ТЕХНИЧКИ РЕМОНТНИ ЗАВОД "ЧАЧАК"

РС МО ГШ ВС- Копнена Војска ТРЗ „Чачак“- Чачак
даје Одговор на питање у поступку јавне набавке 470/2024

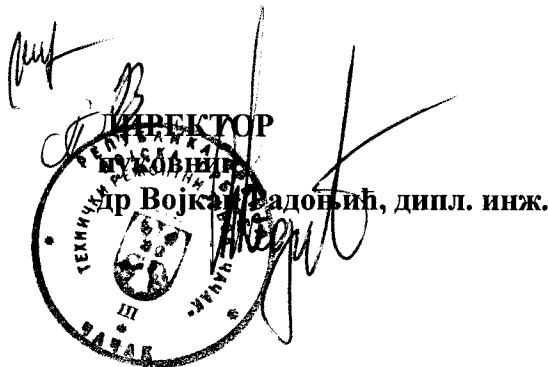
„Позиција 1. - дефинисати димензију и врсту материјала клавир шарке. Позиција 6. - дефинисати врсту материјала клавир шарке. Позиција 7. - није нама јасно шта значи реч „УКРАСНИ“ у називу VIJAK SRPS M.B1.510-1,5x10-UKRASNI. Да ли је у питању обичан вијак JUS510? Ако није молимо Вас пошаљите нам слику вијка или нам дајте додатне информације о вијку који Вам је потребан?“

„ За позицију 1. - димензије спојнице су 1950x32x15mm, материјал је челик, заштита - цинковано. Биће урађена измена позива због промене количине.

За позицију 6. - материјал је челик, заштита-цинковано.

За позицију 7. - вијак, обликом одговара наведеном стандарду, а „УКРАСНИ“ значи да вијци треба да буду у браон боји, боји и нијанси понуђене бравице и шарке (позиција 4. и позиција 5. спецификације)“
